## DOM SMÚTKU RUDINA ZAMERANIE SKUTKOVÉHO STAVU, STAVEBNÉ PORUCHY A SANÁČNÉ OPATRENIA

### ODBORNÝ POSUDOK

INVESTOR  
OBEC RUDINA

Zdevastovaná a nefunkčná hydroizolácia hlavnej hrany objektu

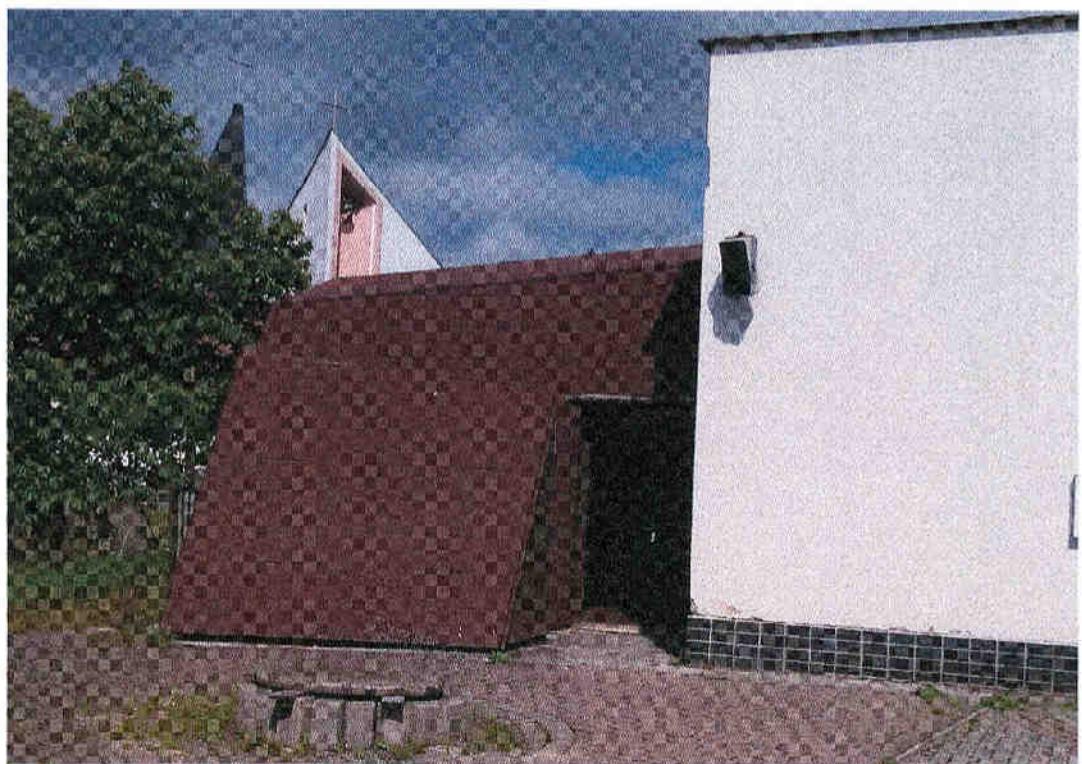
Obvodové murivo hlavnej hrany je vyhotovené z pálených tehloblokov CD na maltu nezisteného druhu a nezistenej pevnosti. Hrúbka obvodového muriva je 400mm, pričom je obojstranne opatrené VC omietkou. Samotné murivo nevykazuje priame statické poruchy avšak vykazuje jasné známky zavlhnutia z titulu nefunkčnej izolácie proti zemnej vode a vlhkosti. V podstate obvodové murivo celej hlavnej hrany /a pravdepodobne celého objektu/ je zavlnuté následkom čoho dochádza k destrukcii omietok a vzniku solí a plesní. Na objekte došlo k mechanickému oddeleniu soklového obkladu a následne aj k oddeleniu zvislej časti hydroizolácie, čo má za následok navlhcanie muriva už aj povrchovou vodou.

Zavlhnuté nárožie s destrukciou omietky a vzrikom plesne

Opadávajúca omietka nad keramickým soklom z titulu pôsobenia vlhkosti

Opadávajúca a zavlhnutá omietka po celom obvode hlavnej hmoty

Návrh sanačných opatrení na odstránenie problémov so zavíhaním muriva je stanovený nasledovne:

1. postupne odkopať v jednotlivých záberoch podľa statika celý obvod stavby a osadiť drenážnu nopovú fóliu na odvetranie vlhkosti v styku základových konštrukcií so zeminou.
2. zistiť skutkový stav hydroizolácie. Odporuča sa celkové podrezanie muriva a vloženie novej izolácie proti vode a vlhkosti
3. po prirodzenom vysušení muriva následne opraviť vnútorné omietky, prípadne v spodnej časti vyhotoviť nové sanačné omietky
4. preveriť, ako s kde je vyústená dažďová voda zo strechy! Vodu je nutné odviesť s pod stavby mimo nej.

Opadávajúca omietka v mieste železobetónového vecna

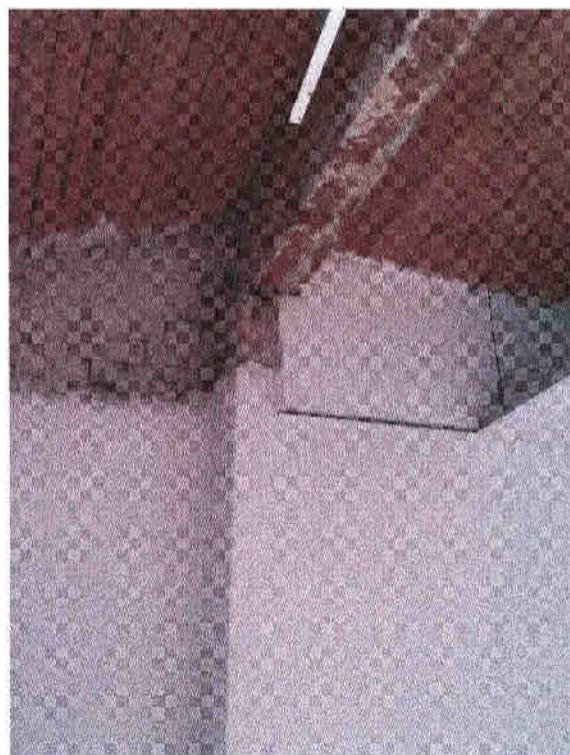
Ďalšou stavebno-technickou poruchou je opadávanie omietok v mieste odvodového stužujúceho venca hlavnej hmoty. Toto sa deje z dôvodu absencie akejkoľvek tepelnej izolácie, vplyvom čoho dochádza k nadmerným deformáciám vplyvom tepelnej rozťažnosti železobetónového venca voči tehlovému murivu. Táto skutočnosť sa najviac prejavuje na južnej strane objektu, kde je tepelné namáhanie najväčšie.

Návrh sanačných opatrení:

1. po odstránení problémov s vlhkostou stavby vplyvom nefunkčnej izolácie, opatríť stavbu aj napriek skutočnosti, že nie je vykurovaná, vhodne navrhnutým kontaktným zateplňovacím systémom s difúzne otvorenou omietkou
2. skontrolovať všetky klampiarske prvky, najmä pri kotlikoch dažďových zvodov v styku s atikovým murivom. Atikové plechy vyspádovať smerom k streche so sklonom 2%.

Opadávajúca omietka v nároží strešného plášťa v styku so svetlikom

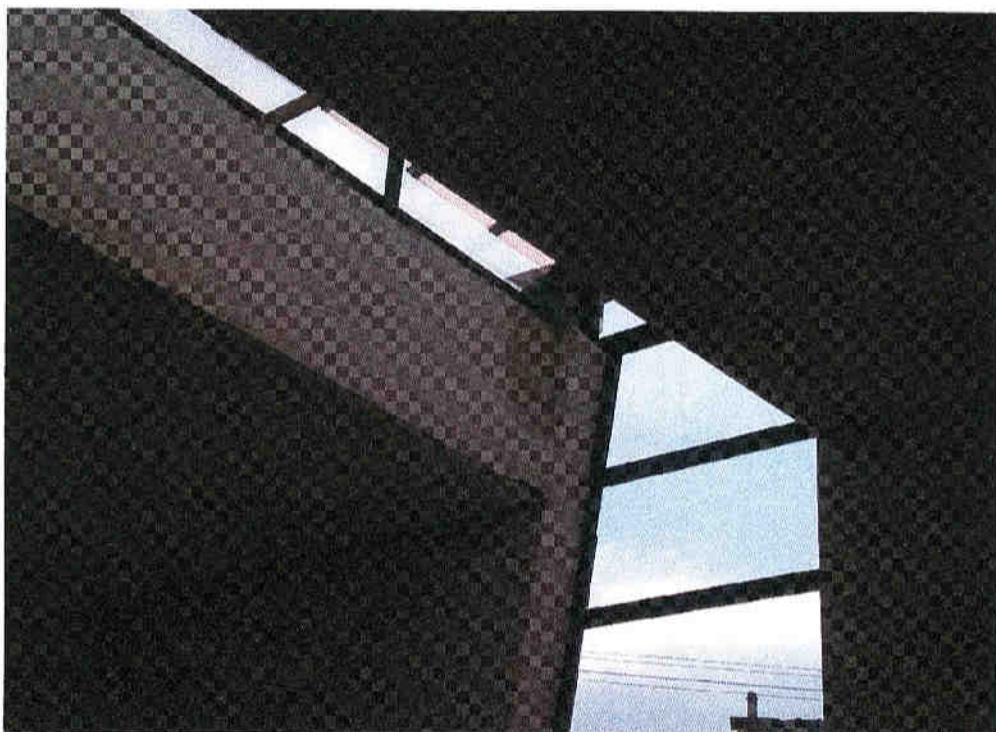
Strešná nosná konštrukcia hlavnej hmoty objektu je vyhotovená ako železobetónová stropná doska na ktorú je osadený strešný plášť neznámeho zloženia s použitím bitúmenovej strešnej krytiny. Vzhľadom na skutočnosť, že je pod touto konštrukciou podvesený plastový podhľad nie je možné bez jeho demontáže posúdiť funkčnosť strešného plášťa. Dá sa však oprávnenie predpokladať, že táto konštrukcia bude vykazovať slávebné poruchy z titulu zatekania, ako aj z titulu tepelných mostov. Na správnu diagnostiku prípadných porúch je však nutné lokálne otvoriť podhľad najmä v rohoch objektu a pri strešnom svetliku. V tomto mieste je viditeľná porucha na omietke, avšak táto môže spôsobiť viacerými príčinami.

Strešný svetlik je vyhotovený z oceľových profilov so zasklením jednoduchým zasklením. Tento prvak plynulo prechádza do zvislých zasklených časťi fasády a do vstupných dverí, cez ktoré je priestor obradnej siene presvetlený. Na vstupných dverách je použitá ako výplň tabuľa z lexanu. Celá konštrukcia svetliku, ako aj jeho zasklenie je absolútne nevyhovujúce, jednak po stránke technickej, funkčnej ako aj estetickej a bezpečnostnej a je nevyhnutné tento prvak vyhotoviť ako nový z AL profilov so zasklením v strešnej rovine bezpečnostným sklom. Odporúča sa použiť izolačné dvojsklo.

Návrh sanačných opatrení pre strešnú konštrukciu a strešný svetlik:

1. strešný plášť sa odporúča vyhotoviť ako nový, vrátane spádových vrstiev a parozábrany. Odporúča sa aj zateplenie strešnej konštrukcie aj vzhľadom ku skutočnosti, že objekt nie je vykurovaný. Zmyslom tepelnej izolácie je zníženie teplotného namáhania stropnej dosky a zamedzenie vzniku prasklin na vnútorných povrchoch.
2. Miesto asfaltových strešných krytin použiť izoláciu z PVC fólie – ideálne s ochranou štrkovým zásypom v hr.50mm fr.16-32, po odsúhlásení statikom.

3. Strešný svetlík kompletne demontoval a nahradí ho novým s patričnými vlastnosťami
